## 浜岡原子力発電所 1,2号機 廃止措置計画変更認可申請の概要

当社は、2015年3月16日、「核原料物質、核燃料物質及び原子炉の規制に関する法律」第43条の3の33第3項の規定に基づき、「浜岡原子力発電所1号原子炉及び2号原子炉廃止措置計画」の変更認可申請書を原子力規制委員会に提出しました。申請の概要は以下のとおりです。

図1：主な廃止措置対象施設の推定汚染分布と解体物量（汚染状況調査結果反映後）

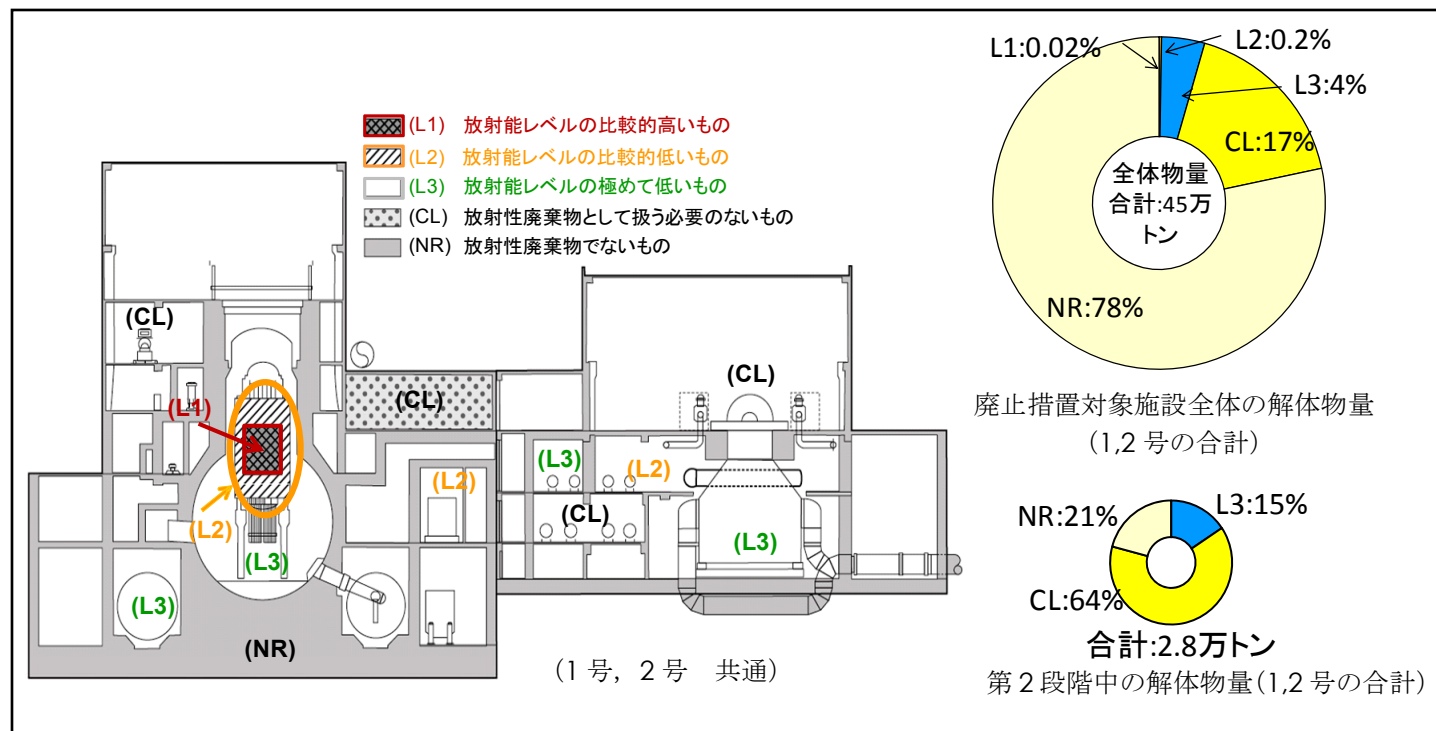
第1段階で実施した施設の汚染状況調査結果をもとに、放射能レベルの区分および解体物量を見直しました。（図1参照）

図3：第2段階の原子炉領域周辺設備解体撤去の対象設備の例

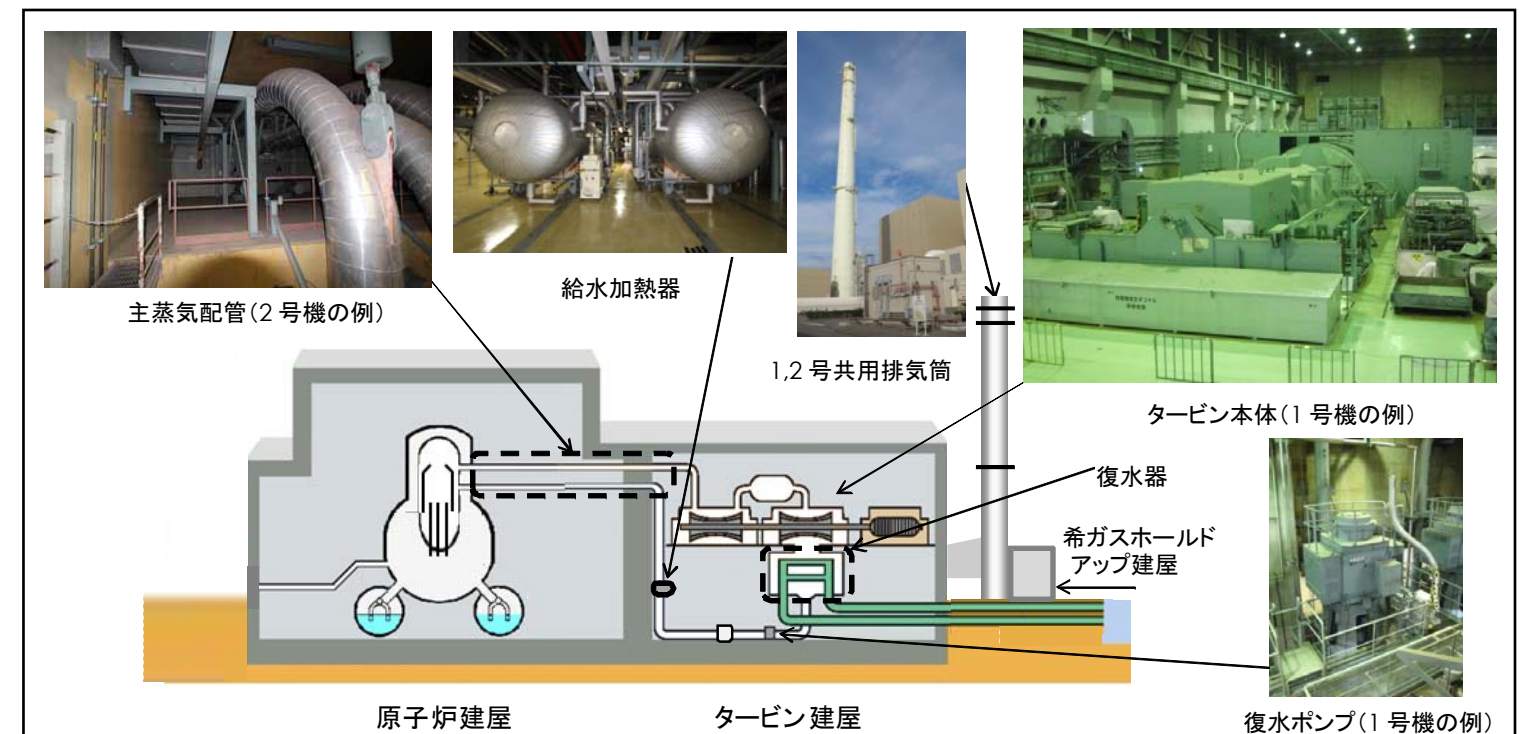
- 施設の汚染状況調査および解体物量見直し結果をもとに、第2段階の解体工事計画を策定しました。（図2参照）
- 第2段階で解体撤去または解体に着手する主な原子炉領域周辺設備は以下のとおりです。
  - ・タービン本体、主復水器、給復水系機器、ほう酸注入系機器、主蒸気配管、1,2号共用排気筒等（図3参照）
- 原子炉領域の設備（原子炉圧力容器、炉内構造物、原子炉格納容器）の汚染状況調査を継続実施します。
- 原子炉圧力容器等の除染を実施します。

図 4：排気筒解体撤去工事概要図

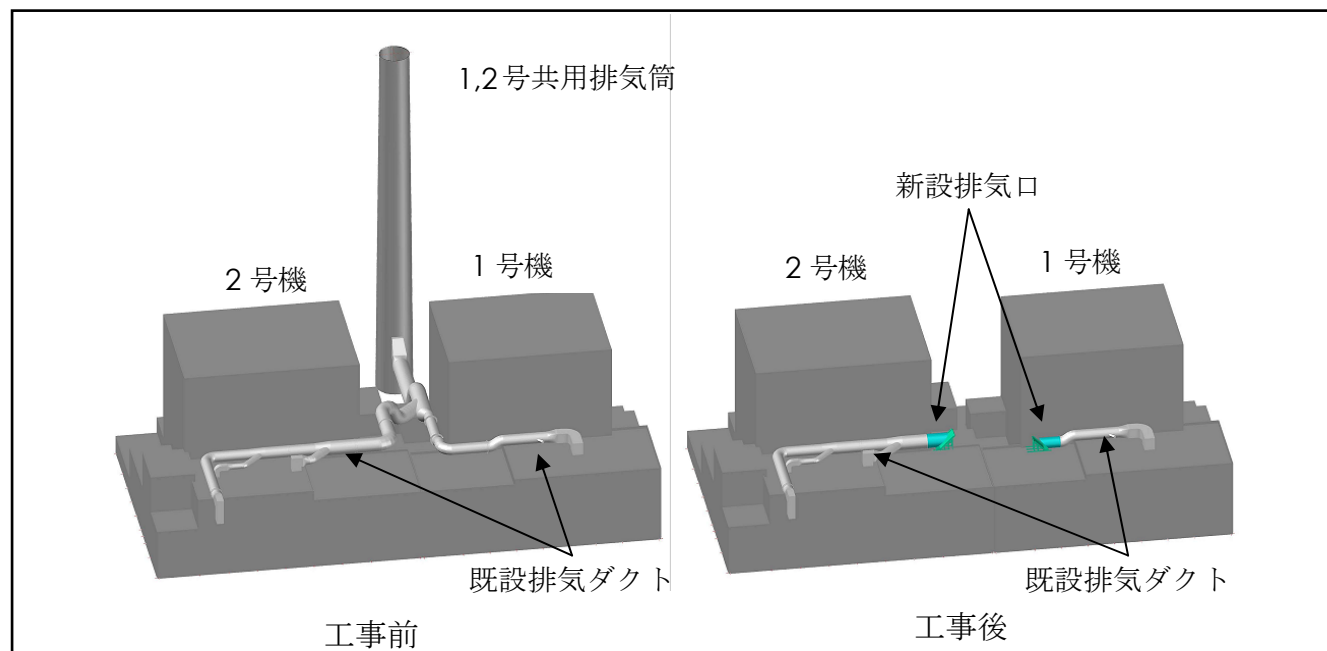
浜岡 1,2 号共用排気筒は、2004 年 12 月、排気ダクトとの接続部で「風渦励振※」によるひび割れが確認され修理を施していますが、その後、廃止措置段階であることを踏まえた恒久対策を検討してきました。

- 1 年間の周辺公衆の線量を評価した結果、排気の放出高さを 0m（地上高さ）としたとしても、運転中の線量の評価を下回ることが確認されたため、当初計画であった排気筒建替の予定を見直し、建屋からの排気は排気筒を用いないこととしました。

- 排気筒につながる排気ダクトを切断し、新たに排気口を設け、放射線をモニタリングしながら排気するよう、排気経路の変更工事を行います。その後、排気筒を解体撤去します。（図 4 参照）
- 本工事は風渦励振対策も兼ねていることから第 2 段階の早い時期に実施します。
